リコール情報

平成 24 年 12 月 6 日届出 リコール届出番号 外-1884

改善箇所説明図

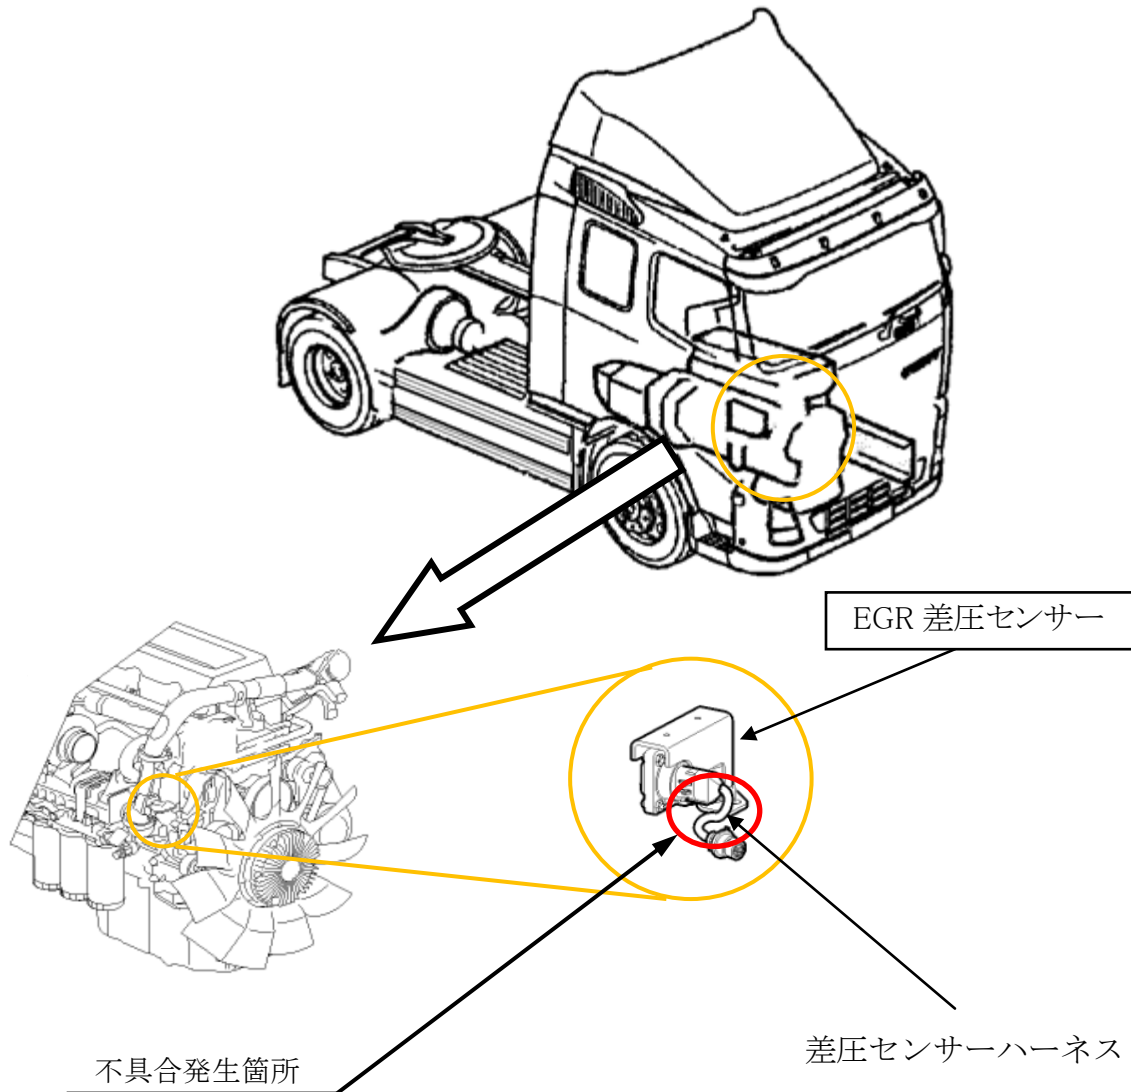
大型トラックにおいて、エンジンのEGR差圧センサーの配線部の内部構造が不適切なため、車両振動などを受けて、保護チューブ内で配線同士が接触し、被覆が摩耗するものがある。そのため、そのままの状態で使用を続けると、被覆が剥がれ、最悪の場合、センサーの配線が断線または短絡することで、エンジン警告灯が点灯するとともにEGRが作動しなくなるため、排出ガス値が基準値を超えるおそれがある。

全車両、EGR差圧センサーを対策品と交換します。

識別：EGR差圧センサー側のコネクタ部に、白色ペイントを塗布します。
